PROJEKT STAŁEJ ORGANIZACJI RUCHU

Opracowanie branżowe: BRANŻA DROGOWA

Przedsięwzięcie: Rozbudowa drogi nr 1405G (ul. Wejherowska) wraz z budową ronda na skrzyżowaniu Wejherowska - Szkolna - Kartuska w Szemudzie

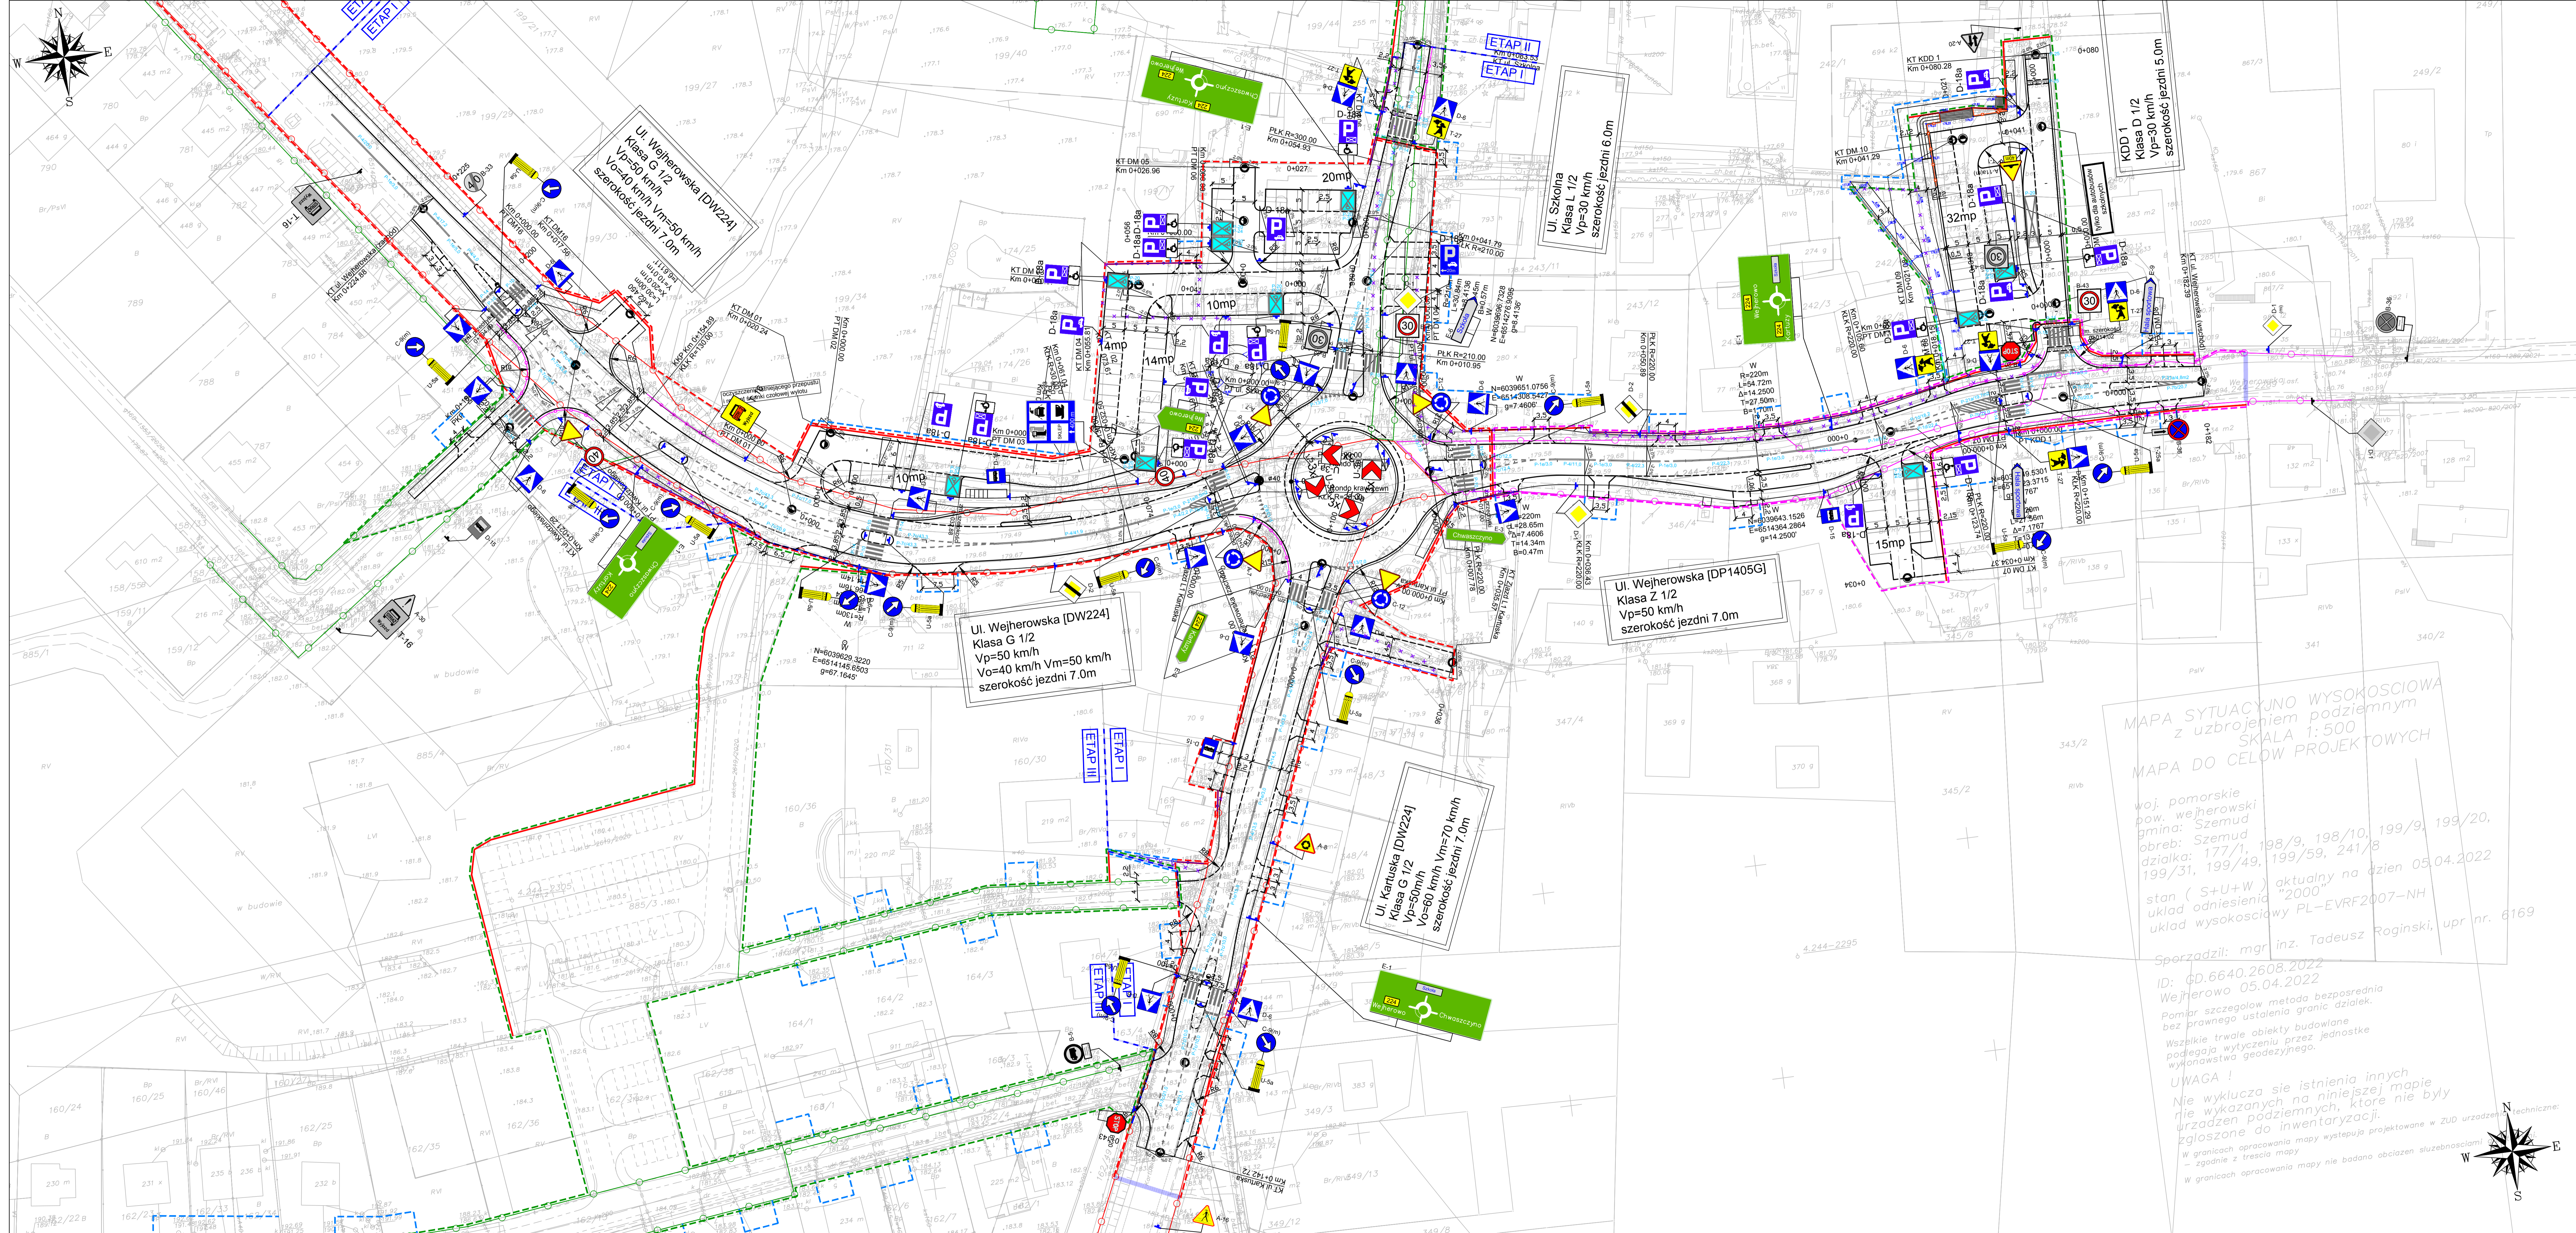
- a) doświetlenie przejścia dla pieszych
- b) uzupełnienie znaku D-1 jadąc od strony wojewódzkiej
- c) słupki do znaków pionowych mają być usytuowane poza chodnikiem.

1. Dz. 162/4 – skorygować oznakowanie na zgodnie z projektem organizacji ruchu 399/III/10 (B-2, B-20, D-41)
2. Ulice Szkolną objąć strefą uspokojonego ruchu „30”.

3. Na rondzie usunąć znak kierunkowy „Muzeum Kaszubskie Łebno” w celu większej widoczności przejścia dla pieszych.
4. Uzpełnić projekt o powtórzone znaki D-1 – skrzyżowanie z ul. Szkolną (od Banku), ul. Kartuska

5. Uzgodnić z zarządcą drogi zasadność lokalizowania znaków D-2 (przeznakowania dróg).
6. W projekcie przewidzieć zachowanie przystanku autobusowego w ciągu ul. Kartuskiej w kierunku ronda z ustanowieniem zatoczki autobusowej. W przypadku braku możliwości technicznej zlokalizowania zatoki w danym miejscu, zatokę zlokalizować przed skrzyżowaniem z ul. Chodzińskiego.

7. W ciągu ul. Wejherowskiej na odcinku od ronda w kierunku Wejherowa usunąć znak B-33 (40) w celu unifikacji prędkości na całym obszarze zabudowanym, z zastrzeżeniem zajęcia stanowiska przez zarządcę drogi.

8. Progi zlokalizowane w ciągu ul. Szkolnej posiadać winny odpowiednią konstrukcję zapewniającą możliwość przejazdu po nich autobusu szkolnego. Dodatkowo winno zawierać oznakowanie poziome P-25.
